CT-PB: CÂMARA TÉCNICA DO PLANO DE BACIAS

Memória da 16ª Reunião do Grupo de Trabalho de Acompanhamento da Implementação do Plano de Bacias 2010 a 2020 (GT-Acompanhamento) – 27/11/2019 – 13:30 horas
Auditório do Parque da Cidade – Jundiaí/SP

Rua Alfredo Guedes, 1949 Edifício Racz Center Sala 604	PT – PARECER TÉCNICO P5 CADERNO FINAL DE ENQUADRAMENTO DOS CORPOS D'ÁGUA	NÚMERO PT 47 DEZEMBRO/2019	PG Pg. 1 / 23
--	--	--	---------------------------------

ASSUNTO: MANIFESTAÇÃO SOBRE O **PRODUTO 5 – CADERNO TEMÁTICO FINAL DE ENQUADRAMENTO DOS CORPOS D'ÁGUA SUPERFICIAIS (NOVEMBRO/2019)**, DA ETAPA 3, REVISÃO DO PLANO DAS BACIAS HIDROGRÁFICAS DOS RIOS PIRACICABA, CAPIVARI E JUNDIAÍ.

"Figura 2.19 – Apresentação dos resultados no P2 – Relatório Final do Caderno de Enquadramento, para cada cenário."

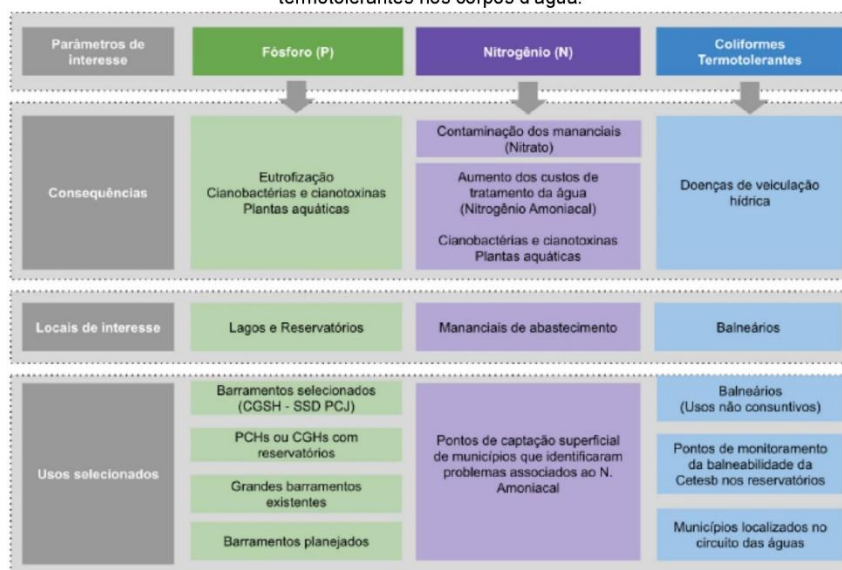
Já a Figura 2.19, sintetiza os parâmetros simulados, as vazões e a forma de apresentação dos resultados.
